INHALT

der 16. Folge

Änderung der Halteklauen für die Brechpunktbleche gemäß DIN 52 012

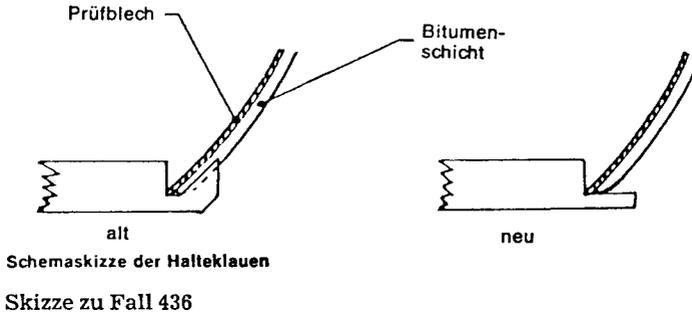
Eine Prüfstelle weist darauf hin, daß in der DIN 52 012 (Bild 3) die Halteklauen für die Aufnahme der Prüfbleche bei der Brechpunktbestimmung gegenüber der bisherigen Vorschrift DIN 1995 (Bild 6 b) geändert worden sind. Die Prüfstelle fragt an, ob die vorhandenen handelsüblichen Brechpunktgeräte mit den älteren Halteklauen weiterverwendet werden dürfen oder nicht.

Die Prüfvorschrift für die Bestimmung des Brechpunktes nach Fraaß ist im Dezember 1980 als DIN 52 012 neu herausgegeben worden. Im Bild 3 dieser Norm sind die maßgebenden Abmessungen für die Halteklauen angegeben. Danach müssen zunächst die Klauen in der Mitte ein Freifeld lassen, damit das Prüfblech mit der vorschriftsmäßigen Greifzange (Abschnitt 4.8) einwandfrei in die Halteklauen eingesetzt werden kann. Zudem dürfen die Halteklauen jetzt nur noch eine Abschrägung bis zu maximal 10° aufweisen. Im Bild 6 b der alten DIN 1995 war dagegen eine Abschrägung gezeichnet, die einer Neigung von etwa 45° entsprach. In der folgenden Skizze ist dargestellt, daß bei einer über 10° hinausgehenden Abschrägung der Halteklauen bereits eine

nachteilige Einwirkung auf die Bindemittelschicht auf dem Prüfblech erfolgen kann. Um diese Beeinträchtigung möglichst klein zu halten, mußte die Abschrägung der Halteklauen auf höchstens 10° festgelegt werden. Alte Halteklauen ohne mittleren Freiraum oder mit zu großer Abschrägung müssen entsprechend geändert oder erneuert werden. Ein Einsetzen der Prüfbleche in die Halteklauen ohne Greifzange ist nicht mehr zulässig.

Definition des Marshall-Fließwertes in DIN 1996 Teil 11 (1981)

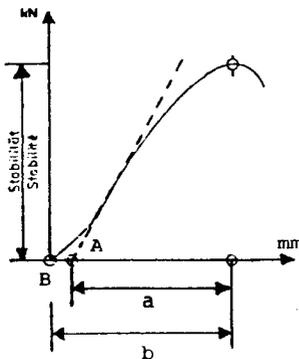
Der Teil 11 der DIN 1996 ist im Juli 1981 in überarbeiteter Form erschienen. Dort ist im Bild 3 der Fließwert anders definiert als in verschiedenen anderen Ländern, z. B. in der Schweizer Norm SNV 671 969 b. Da bekanntlich bei der Prüfung der Anfangspunkt des Fließweges nicht immer eindeutig zu erfassen ist, legt die Schweizer Norm fest, daß der Anfangspunkt des Fließweges dort zu suchen ist, wo eine an die Kraft-Verformungs-Kurve angelegte Tangente die Null-Linie der Stabilität schneidet. Demgegenüber verlangt die neue DIN 1996 Teil 11, den Beginn des Fließweges bereits dort anzunehmen, wo beim Kraft-Verformungs-Diagramm das erste deutlich erkennbare Abweichen der Kurve von der Null-Linie aufgezeichnet ist. Eine Prüfstelle hält die Schweizer Festlegung für zweckmäßiger und fragt an, warum im neuen Teil 11 die Schweizer Festlegung nicht übernommen worden ist.

Es trifft zu, daß der Beginn des Fließweges bei der Messung des Marshall-Fließwertes nicht in allen Ländern einheitlich geregelt ist. Die Schweizer Festlegung, die den Schnittpunkt einer Tangente an die Kraft-Verformungs-Kurve mit der Null-Linie der Kraft als Anfangspunkt für den Fließweg ansieht, ist durchaus nicht präziser als die Festlegung in DIN 1996 Teil 11. Es gibt nämlich sehr häufig Kraft-Verformungs-Kurven, die durchaus verschiedene „Tangenten“ zulassen, wobei es dann dem Laboranten überlassen bleibt, welche Tangente er tatsächlich einzeichnet. Der Anfangspunkt des Fließweges ist damit in der Schweizer Norm auch nicht zweifelsfreier festgelegt als in der DIN 1996. Der Unterschied ist im folgenden Diagramm grafisch dargestellt.

Die Schweizer Regelung konnte auch deswegen nicht in die DIN 1996 Teil 11 übernommen werden, weil bei uns die Möglichkeit offengehalten werden mußte, daß Marshall-Stabilitäten und Marshall-Fließwerte auch in Baustellen-Laboratorien gemessen werden können, deren Prüfgerät keine Kraft-Verformungs-Schreibeinrichtung aufweist. Ohne eine Kraft-Verformungs-Kurve kann aber keine „Tangente“ gezeichnet werden, so daß für Baustellen-Laboratorien der Beginn des Fließweges wie bisher auf den Nullpunkt festgelegt werden mußte. Hinzu kommt in der Neuausgabe des Teiles 11 eine Verbesserung der Verfahrensbeschreibung: Der Nullpunkt für die Fließwert-Meßuhr

Auswertung des Meßschiebs bei Ebenheitsmessungen

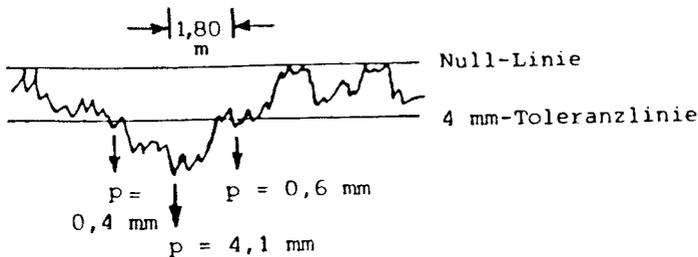
Bei Ebenheitsmessungen mit dem Planografen tritt nicht selten der Fall ein, daß zwei Überschreitungen der Toleranzlinie unmittelbar aufeinanderfolgen, wobei dazwischen die Meßlinie wieder kurz in den Toleranzbereich zurückläuft. Es wird

angefragt, ob dann eine oder zwei Toleranzüberschreitungen in der Abzugsformel nach TVbit 7/71 berücksichtigt werden müssen. Eine solche Planografen-Aufzeichnung zeigt folgende Skizze.

Die Durchführung und die Auswertung von Ebenheitsmessungen sind im „Merkblatt für Ebenheitsmessungen“ (Ausgabe 1976) beschrieben. Die hier gestellte Frage wird in diesem Merkblatt zwar nicht direkt behandelt, es ergibt sich aber folgendes: Im Bild 6 des Merkblattes ist oben links der Fall dargestellt, daß die Meßlinie die 4-mm-Toleranzlinie zweimal unmittelbar hintereinander überschreitet. Für die Abzugsformel ist an dieser Stelle aber nur ein „p“ mit 2 mm angegeben. Die zweite Überschreitung wird nicht gezählt, weil ihr „p“ nur gleich oder kleiner als 0,5 mm ist. Ein solcher Meßwert muß aber nach Abschnitt 2.3.2 des Merkblattes auf 0 mm abgerundet werden, so daß der praktisch entfällt, also unberücksichtigt bleibt.

Wenn jedoch die beiden, dicht aufeinander folgenden Toleranzüberschreitungen, wie in vorstehender Skizze angegeben, Werte für „p“ über 0,5 mm ergeben, ist in Analogie zum Meßverfahren mit der 4-m-Richtlatte zu verfahren: Nach Abschnitt 2.2.2.2.1 und 2.3.1 des Merkblattes ist beim Messen mit der Richtlatte innerhalb einer Länge von 2 m immer nur die größte Toleranzüberschreitung zu berücksichtigen und zwar auch dann, wenn in diesem 2-m-Abschnitt zwei Toleranzüberschreitungen vorhanden sind. Deshalb sollten auch bei Messungen mit dem Planografen zwei dicht aufeinanderfolgende Toleranzüberschreitungen nur dann getrennt berücksichtigt werden, wenn der Längenabstand ihrer beiden Maximalpunkte mindestens 2 m beträgt. Bei geringerem Abstand ist nur das größere „p“ maßgebend und das zweite „p“ entfällt. Im vorliegenden Fall wird also für die Abzugsformel nur das mittlere p mit 4,1 mm berücksichtigt. Das linke p entfällt, weil 0,4 mm auf 0,0 abzurunden sind und das rechte p mit 0,6 mm entfällt, weil sein Abstand zum mittleren p nur 1,80 m beträgt und somit kleiner als 2 m ist [1,2,3,4,5].

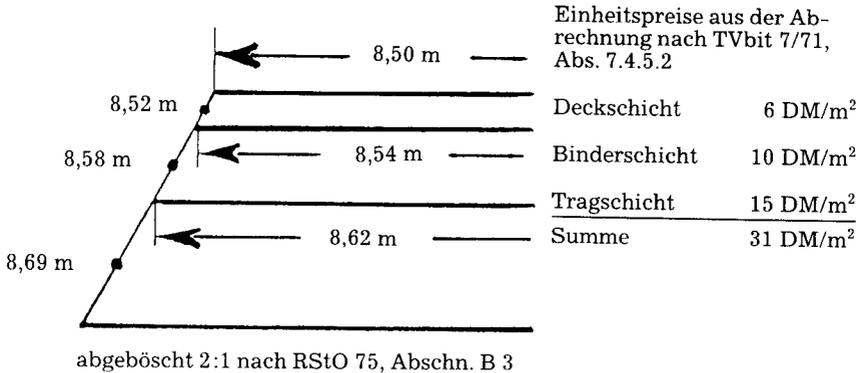
Sollwerte in cm	Bohrkern in cm	Unter- schreitung
Deckschicht	4	3,2	} 20,0 % 12,5 % 2,2 cm
Binderschicht	8	7,3	
Tragschicht	14	11,8	
Gesamtdicke	26	22,3	14,2 %

Die Unterschreitung der Deckschichtdicke lag also noch im tolerierten Bereich (bis 25%). Dasselbe gilt für die Unterschreitung der Deckendicke (Deckschicht plus Binderschicht), wofür eine Unterschreitung bis 15% zulässig ist. Auch die Toleranz von 2,5 cm, die für Einzelwerte der Tragschichtdicke angerechnet werden darf, wird im vorliegenden Fall nicht überschritten. Die Unterschreitung der Gesamtdicke war aber mit 14,2% größer als die dafür zulässige Toleranz von 10%. Wegen der Toleranzüberschreitung sollten Abzüge nach dem Anhang zur TVbit 7/71 vorgenommen werden (Minderung der Vergütung). Dabei traten Meinungsverschiedenheiten hinsichtlich der Frage auf, welche Fläche in die Abzugsformel einzusetzen ist. Entweder für alle drei Schichten nur die Fläche, die sich aus der Breite der Deckschicht ergibt oder für jede Schicht getrennt diejenige Fläche, die sich aus der jeweiligen Schichtbreite errechnet. Die Abmessungen der Fahrbahnbefestigung und die der Abrechnung zugrunde liegenden Quadratmeterpreise (nur Rechenbeispiele) sind der folgenden Skizze zu entnehmen.

Außerdem wird angefragt, welcher Quadratmeterpreis in die Abzugsformel einzusetzen ist. Entweder der Summenpreis aus allen drei Schichten (DM 31) oder für jede Schicht getrennt die Einzelpreise.
